**PLT - vedtak: Framlegg til detaljregulering for Mangersneset bustadområde med planID 1260201100400  
vert godkjent for 1. gongs høyring og offentlig ettersyn på følgjande vilkår:**

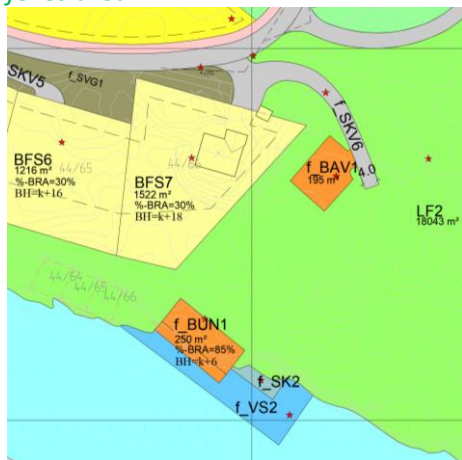
Krav 5. Arealbruk i strandsona utanfor utbyggingsføre mål i kommuneplan må KU og ROS vurderast. Det bør regulerast felles, køyrbar universelt utforma gangveg til eventuelle fellesareal i strandsona.

Kommentar frå Weglo Design AS: OK. KU/Ros utført i planskildring og køyrbar gangveg kan førast ned til felles areal.
